Modulo per la presentazione delle osservazioni per i piani/programmi/progetti sottoposti a procedimenti di valutazione ambientale di competenza statale

ID: Codice procedura13034

“Progetto di un nuovo parco eolico, denominato "Energia Sorano", costituito da n.8 aerogeneratori, ciascuno di potenza nominale pari a 6,2 MW, per una potenza complessiva di 43,4 MW da realizzarsi nel comune di Sorano (GR) e relative opere di connessione”

Analisi delle Pale Eoliche in Progetto ed Esistenti

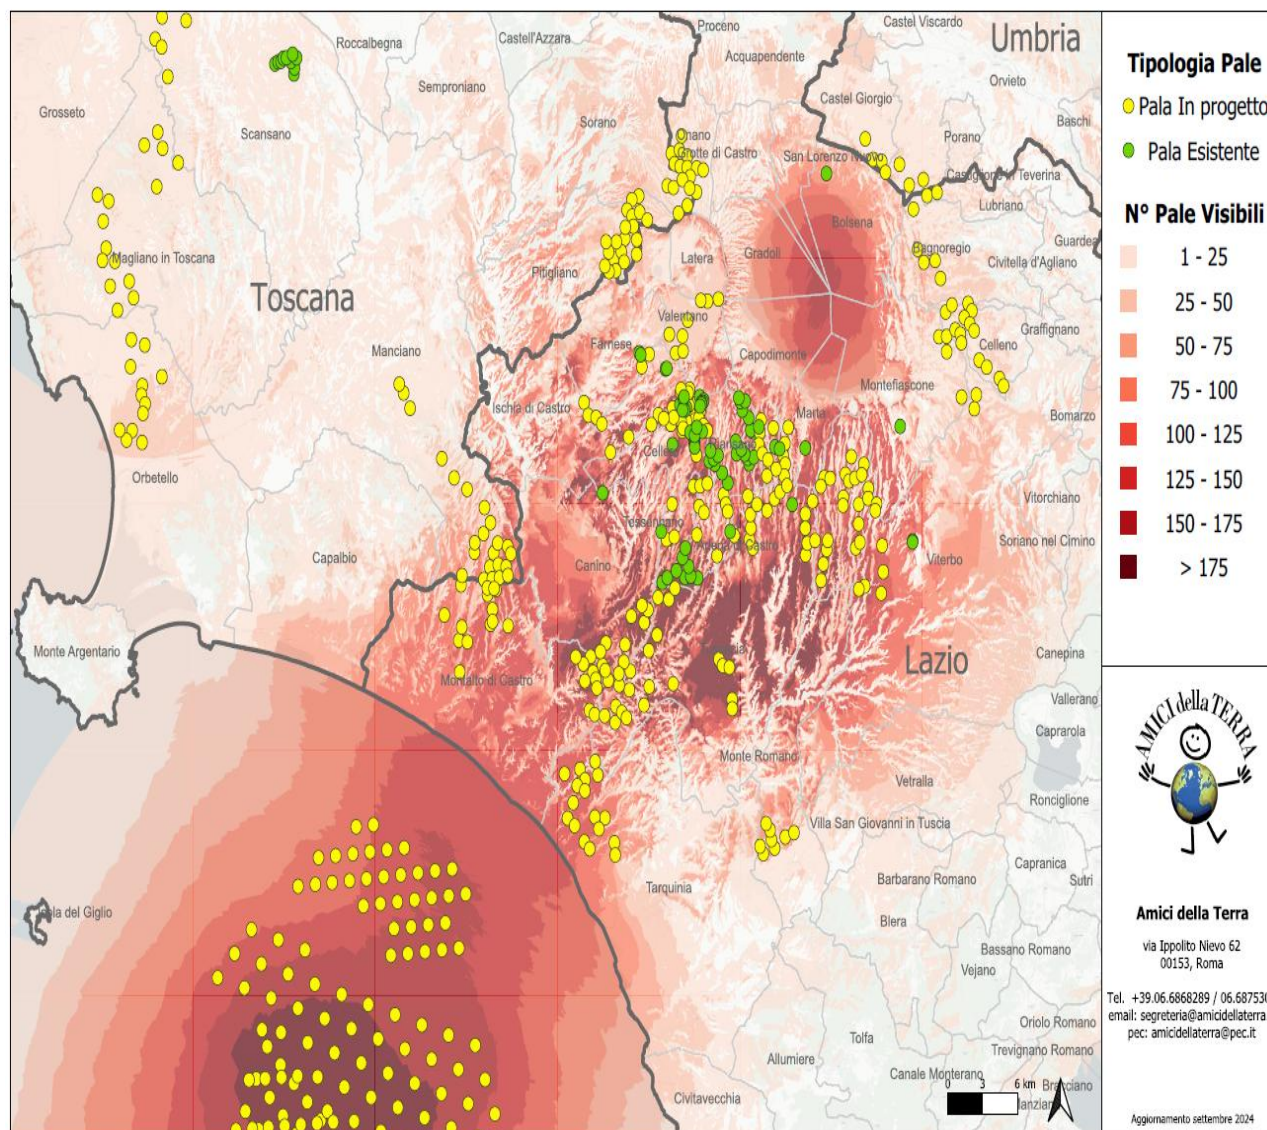
Come si è accennato per l'inserimento corretto dell'impianto eolico all'interno del territorio e del paesaggio "le analisi visive debbono inoltre tener in opportuna considerazione **gli effetti cumulativi derivanti dalla compresenza di più impianti**". Riguardo al cumulo degli impianti FER, le mappe prodotte dalla proponente riguardano, come già evidenziato, soltanto una parte molto piccola degli impianti FER dell'area intermedia e vasta e in particolare di quelli eolici che contribuiscono a creare un notevole cumulo e la saturazione del territorio tosco laziale. Riguardo al cumulo dei soli impianti eolici si riportano le mappe sul cumulo degli impianti eolici tra Toscana e Lazio e quella della loro intervisibilità elaborate dall'Associazione nazionale "Amici della Terra". L'impianto eolico Energia Sorano non compare nelle mappe che sono in corso di aggiornamento. Ma sono ben visibili sia il cumulo degli impianti eolici nella prima mappa e la loro intervisibilità nel territorio nella seconda. Tenendo conto dell'altitudine dell'impianto eolico Energia Sorano è facile immaginare quale sarà l'impatto paesaggistico di aerogeneratori alti 200 e larghi 162 metri.

In questa elaborazione sono visibili **621** pale, di cui **540** in progetto e **79** esistenti. Del totale, **7** ricadono in Umbria, **92** in Toscana e **522** nel Lazio.

Le **540** pale in progetto sono suddivise in **42** progetti, **1** in Umbria, **8** in Toscana e **33** nel Lazio.

Delle **218** pale off-shore previste al largo di Tarquinia, solamente **92** sono visibili in questa elaborazione. Le restanti sono poco più a Sud.

Nell'immagine sono visibili i Siti Natura 2000 Toscana sud - Lazio nord, in rosso la zona di localizzazione dell'impianto. Immagine tratta dal Geoportale nazionale, MASE.

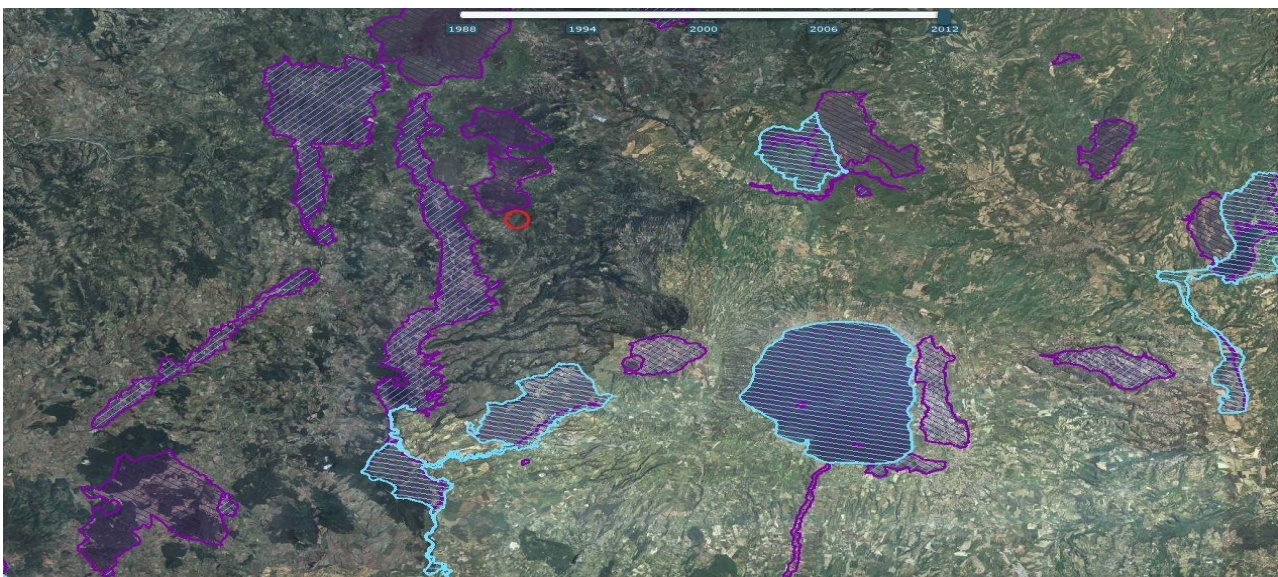
Dall'analisi delle schede tecniche dell'impianto si desume che le dimensioni delle installazioni sono particolarmente imponenti: otto aerogeneratori di grande taglia (diametro del rotore di 162 metri; altezza al mozzo di 125 metri; altezza massima della pala pari a 206 metri!) e, di conseguenza *particolarmente interferenti ed impattanti rispetto all'ambiente in cui dovrebbero inserirsi*. Va sottolineato inoltre che l'impianto Eolico industriale proposto, pur inserito in un'area formalmente libera da vincoli naturalistici è localizzato in una posizione molto vicina e per molti aspetti critica rispetto a zone sottoposte a tutela ai sensi della normativa della Rete ecologica Natura 2000 toscana:

ZSC IT51A0020 Monte Penna, Bosco della Fonte e Monte Civitella: distanza da aerogeneratore più vicino: 200 metri; distanza da altre opere: 100 metri

ZSC/ZPS IT51A0019 Alto corso del Fiume Fiora: distanza da aerogeneratore più vicino 2.6 Km; distanza da altre opere: 2.8 Km.

ZSC IT5190013 Foreste del Siele e del Pigelleto di Piancastagnaio: distanza da aerogeneratore più vicino 4.8 Km; distanza da

Si riscontrano infatti distanze veramente ridotte, in alcuni casi di qualche centinaio di metri dalle zone di protezione, per cui appare veramente impropria e tendenziosa l'affermazione che si ritrova costantemente nello studio secondo cui *non esisterebbero interferenze dirette*

Il cerchio blu nell'immagine indica la zona in cui ricadrebbe l'impianto eolico industriale "Energia Sorano".

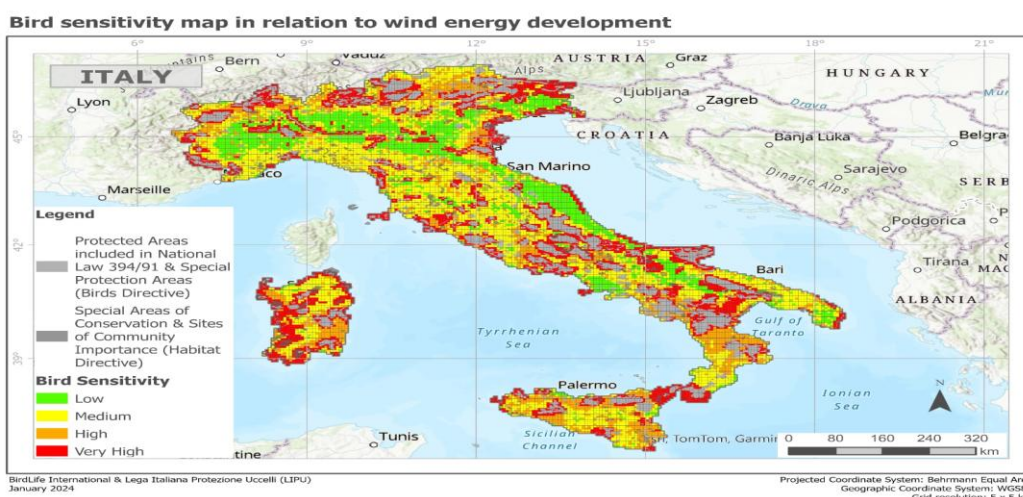
La mappa elaborata dalla LIPU di cui si riproduce anche un particolare è a ulteriore autorevole riprova che l'assenza di interferenze con i siti della Rete Natura 2000 sostenuta dalla proponente è profondamente errata. Infatti dal particolare della mappa, riportato qui sotto, se confrontato con i colori della legenda della mappa completa si evince facilmente che la zona in cui si verrebbe ad insediare l'impianto industriale è a media (giallo), alta (arancione) e veramente alta sensibilità (rosso) per l'avifauna.

OSSERVAZIONE 9. Vincolo idrogeologico.

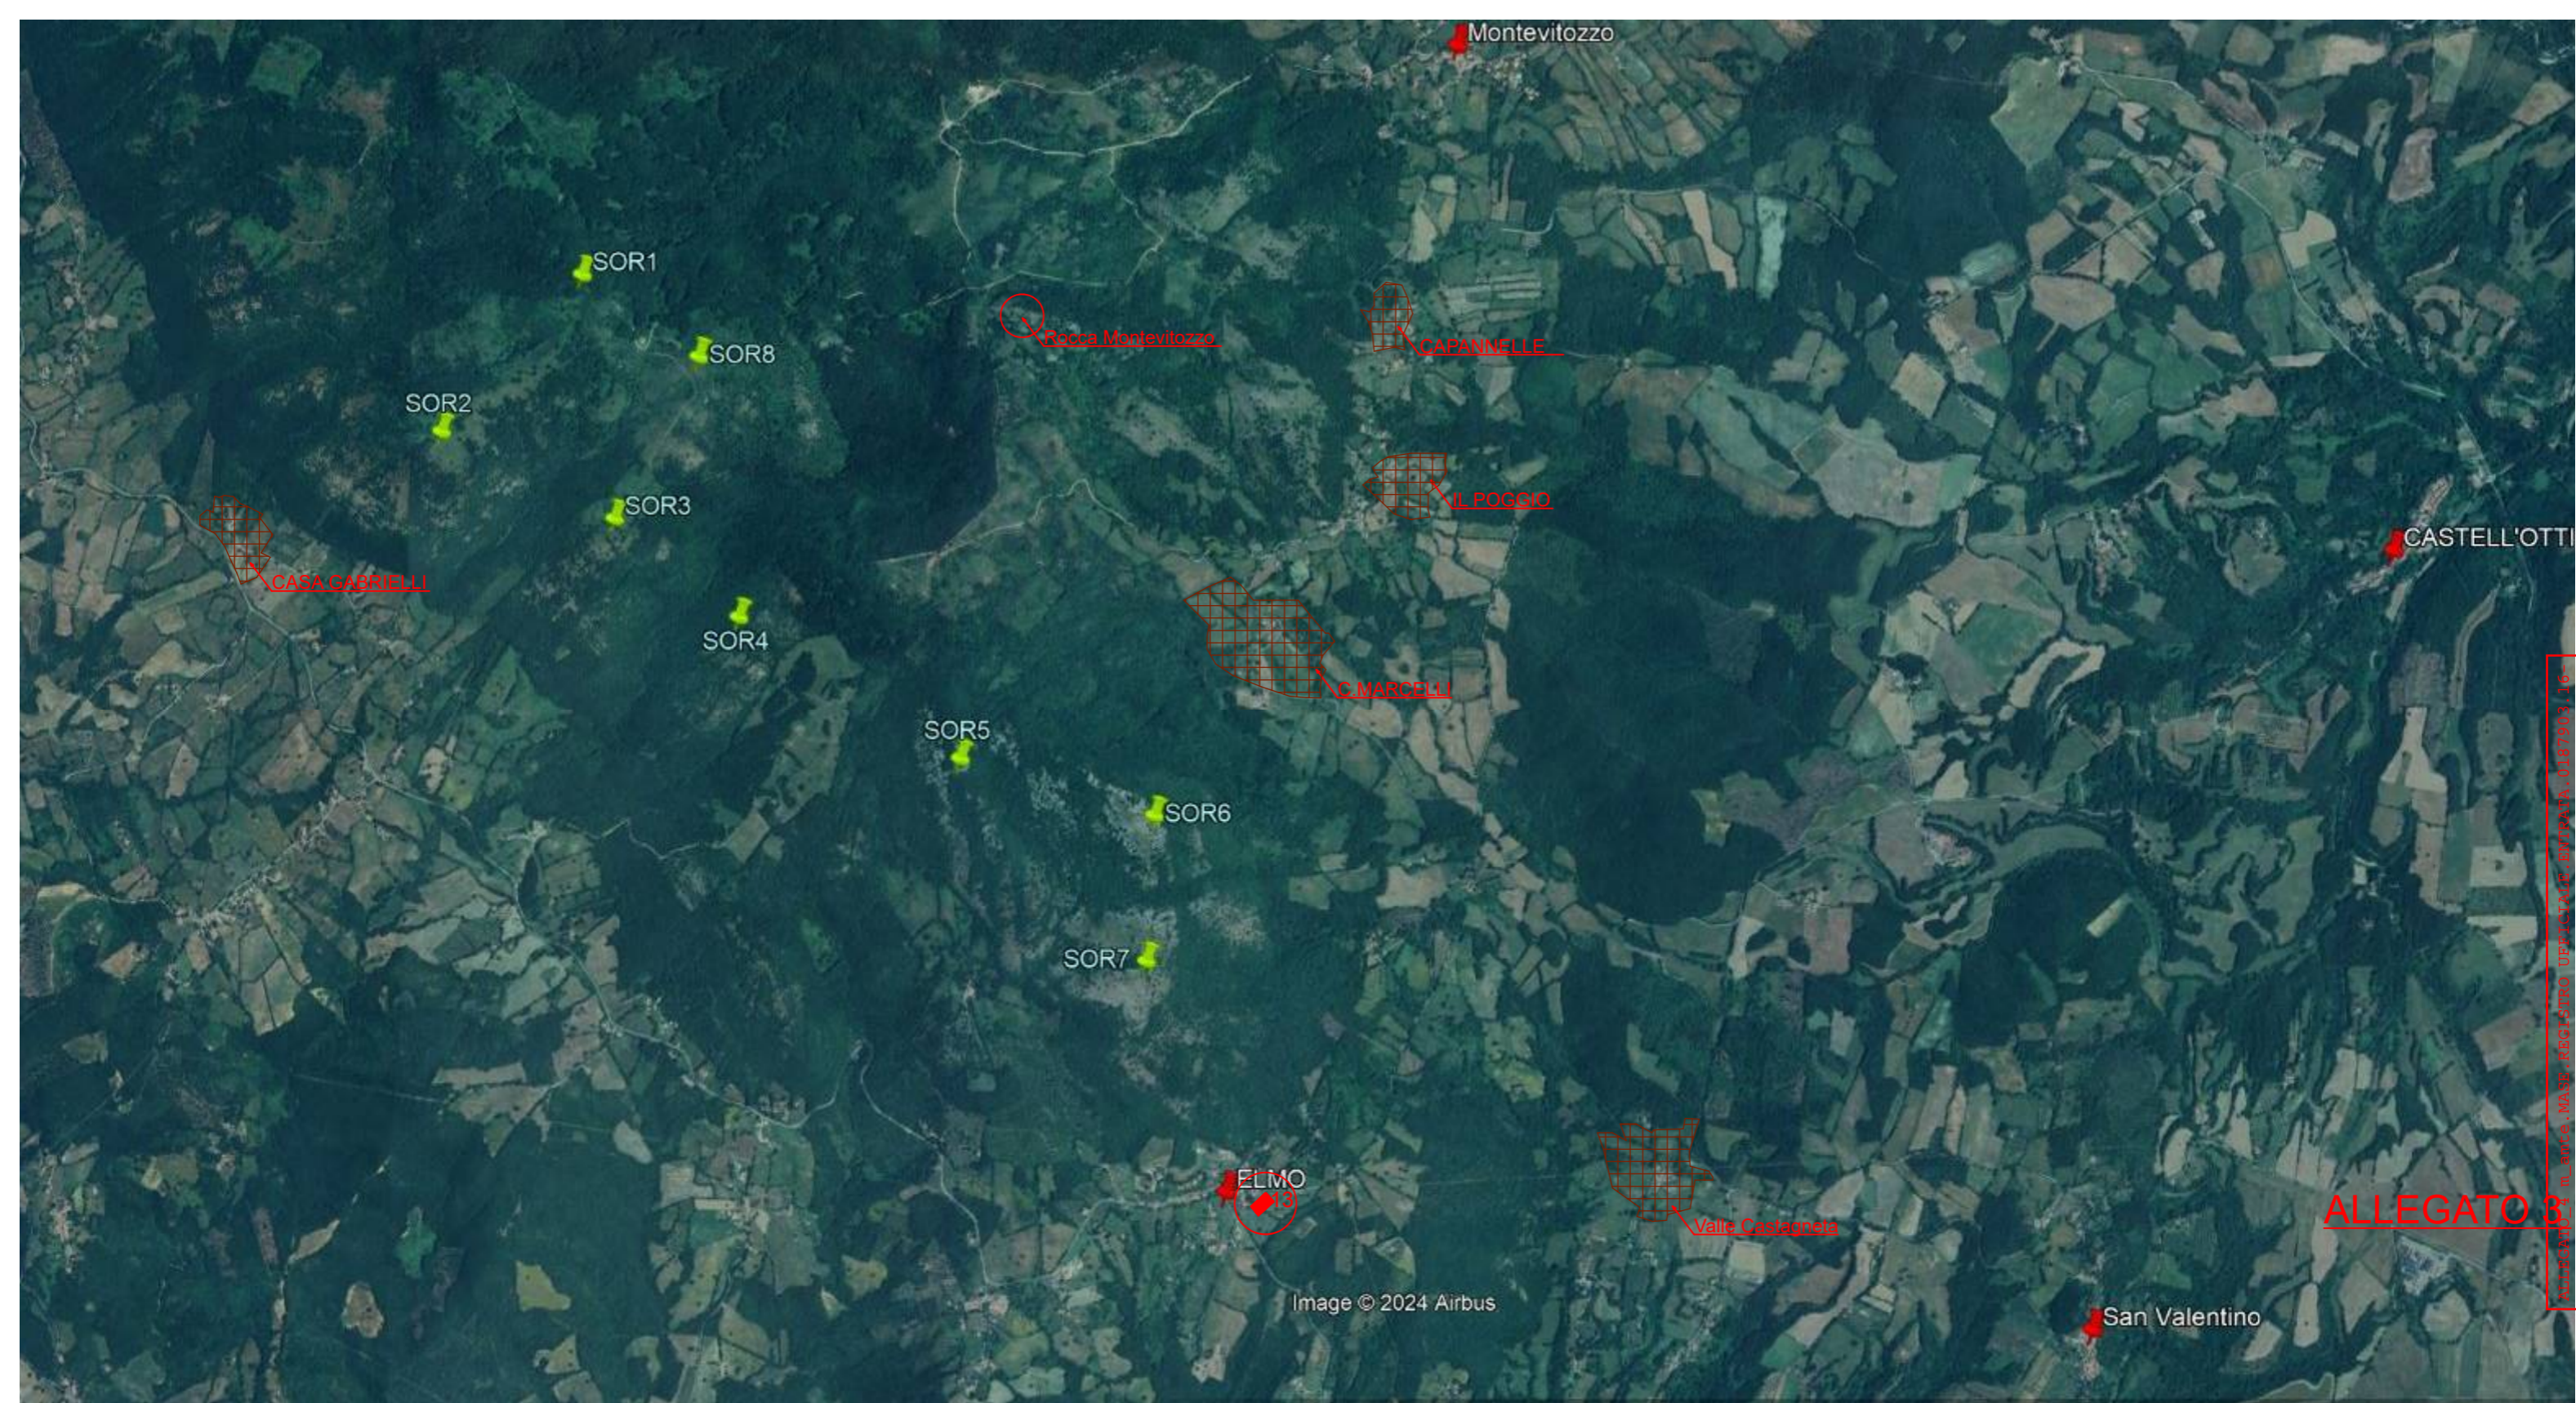
Il progetto insiste su un'area vincolata dal 1923 per protezione idrogeologica, con rischi legati a interventi sul terreno come disboscamenti e scavi.

Gran parte delle opere in progetto cade in area riconosciuta a protezione idrogeologica sin dall'R.D. 3267 del 1923, confermata come area boscata nel 2016 e con DCR 93/2018 con conseguente vincolo idrogeologico. Il Vincolo idrogeologico sottopone a tutela le aree territoriali che per effetto di interventi quali, ad esempio, disboscamenti o movimenti di terreno, scavi per plinti, allargamenti dei tratturi possono, con danno pubblico subire denudazioni, perdere la stabilità o turbare il regime delle acque).

Si vuole inoltre evidenziare che l'area è ricca di doline puntuali e areali (dati cartografia Geoscopia) che potenzialmente possono costituire un rischio per la sicurezza del cantiere e della struttura quando fosse operativa.

ALLEGATO 3 - ELABORAZIONE DEL PIANO DI GESTIONE DEL PATRIMONIO CULTURALE E PAESAGGISTICO

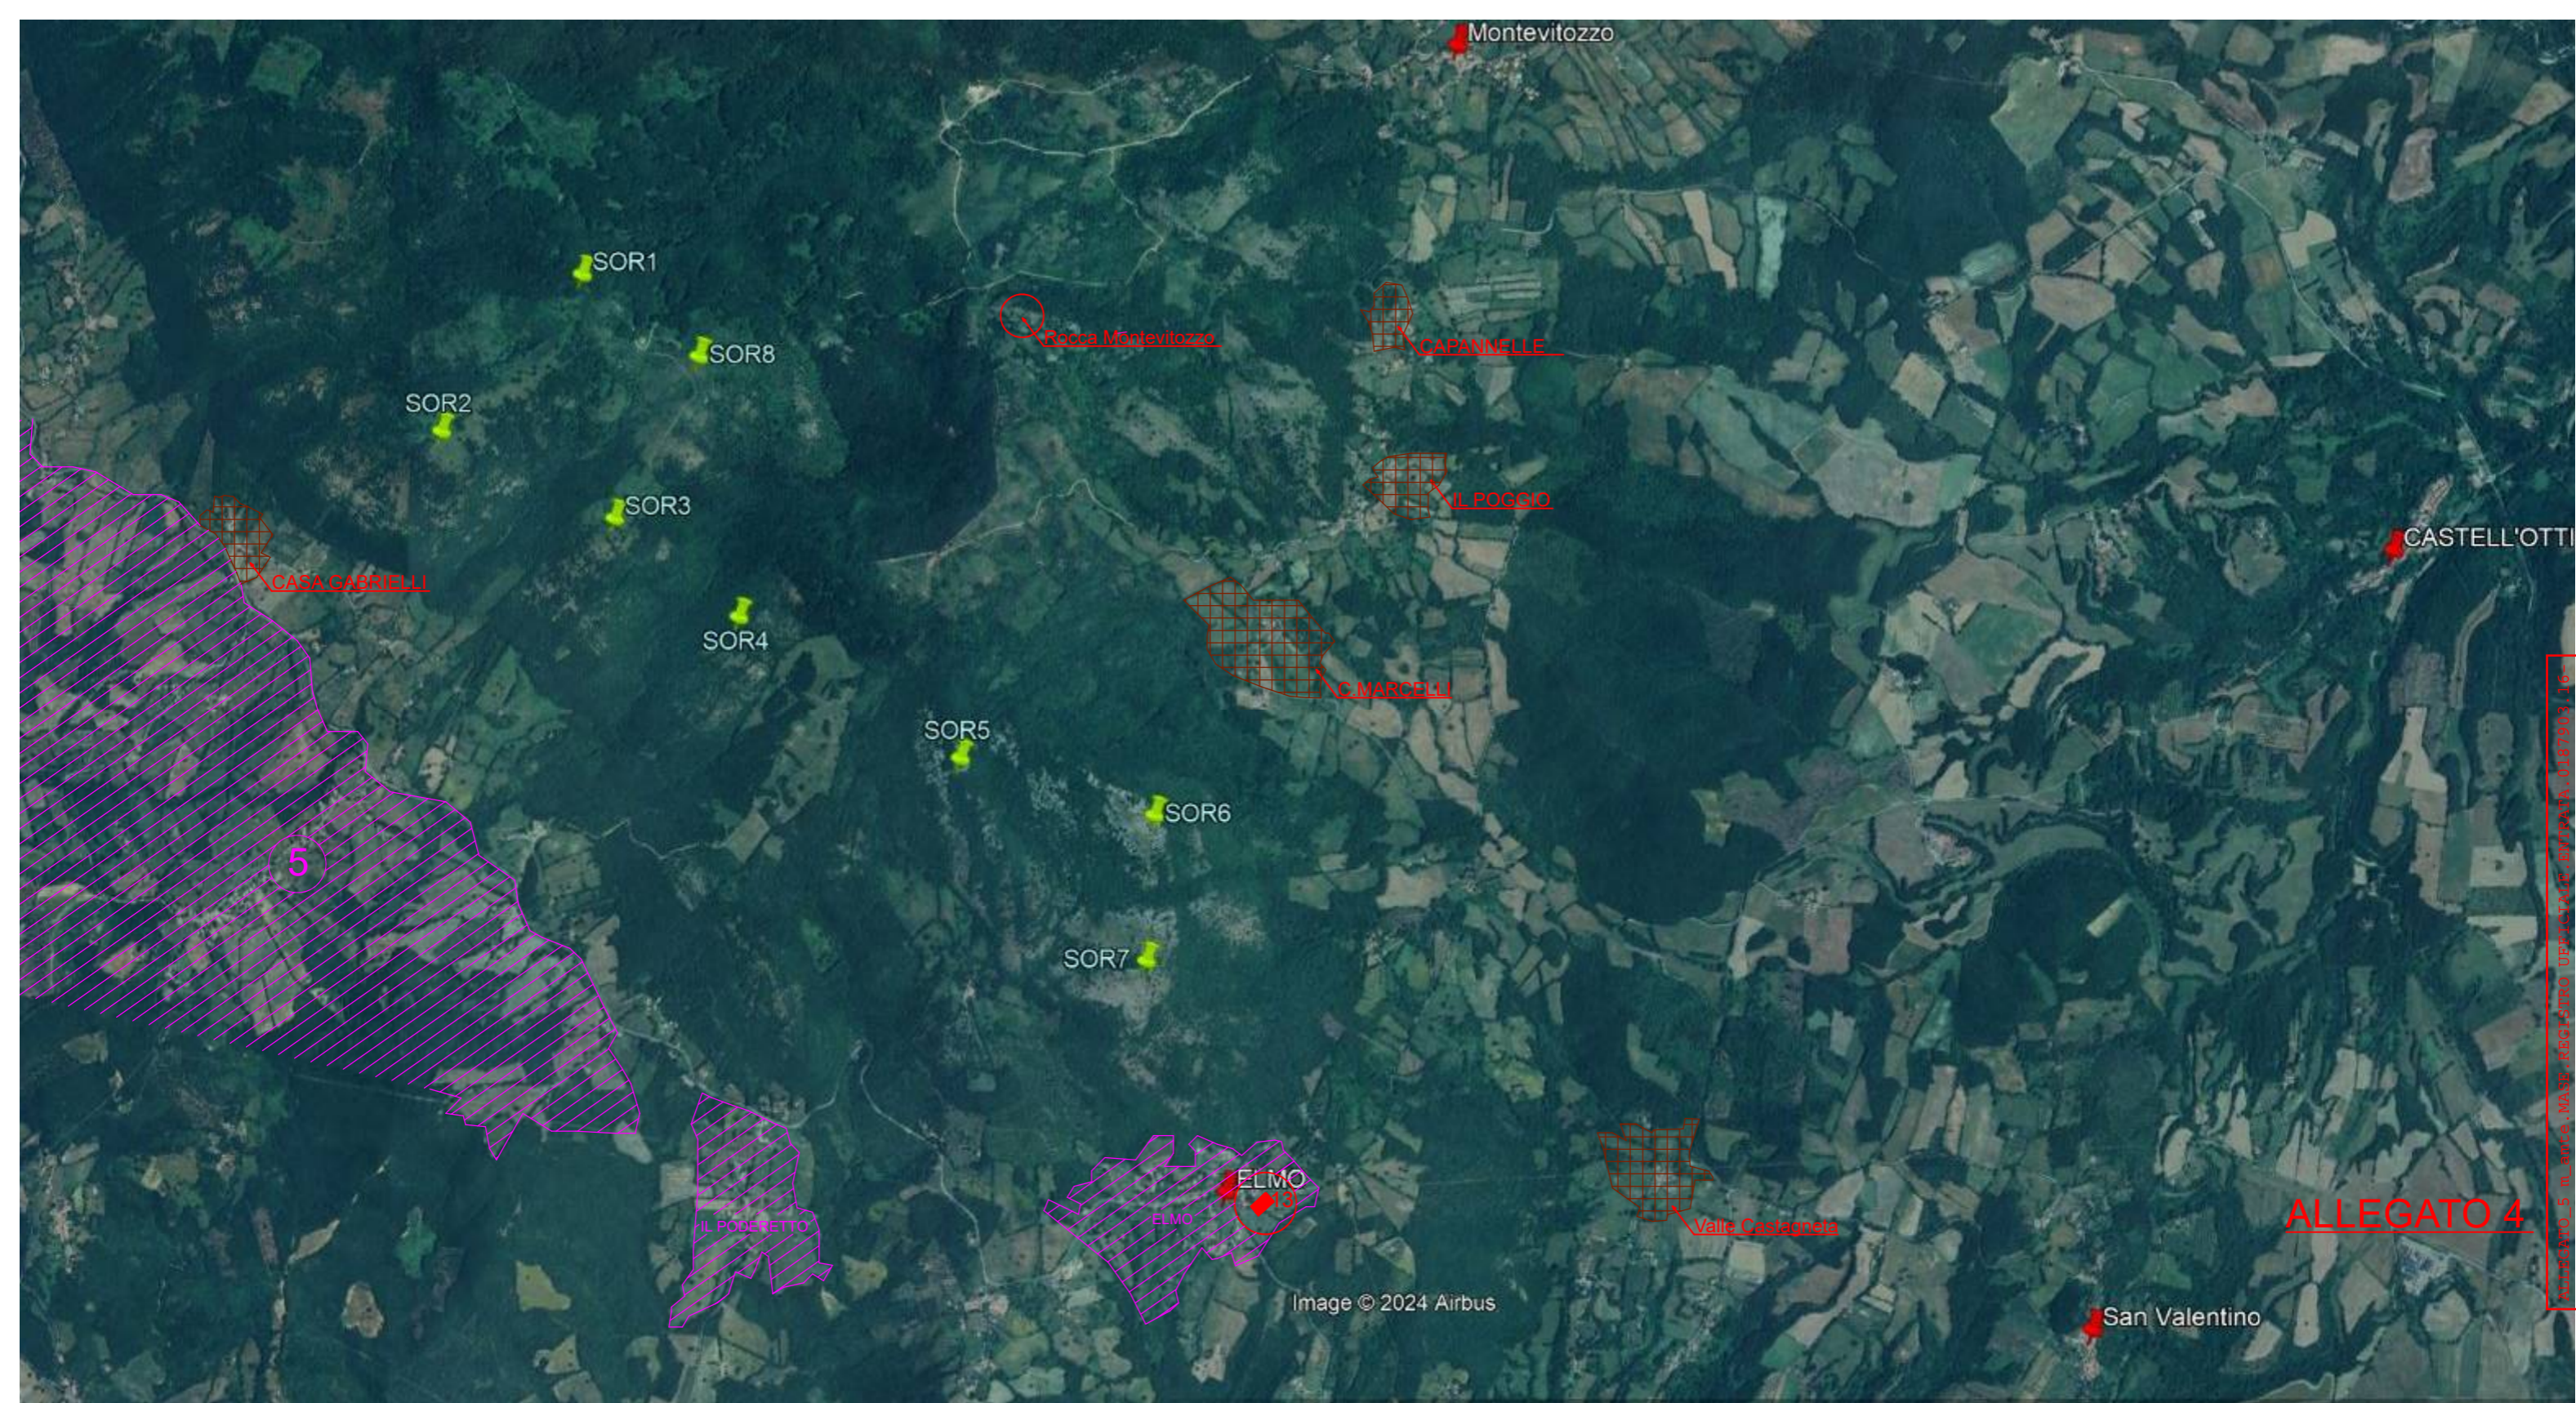
Eolico SORANO	Ambiti Territoriali con Specifiche limitazioni (Distanze in mt.)		
	(5)	IL PODERETTO	ELMO
SOR.1 📍	1.600	2.950	////
SOR.2 📍	800	2.600	////
SOR.3 📍	1.200	2.000	2.900
SOR.4 📍	1.300	1.800	2.400
SOR.5 📍	1.600	1.400	1.500
SOR.6 📍	2.100	1.700	1.100
SOR.7 📍	1.900	1.400	600
SOR.8 📍	1.800	2.600	////
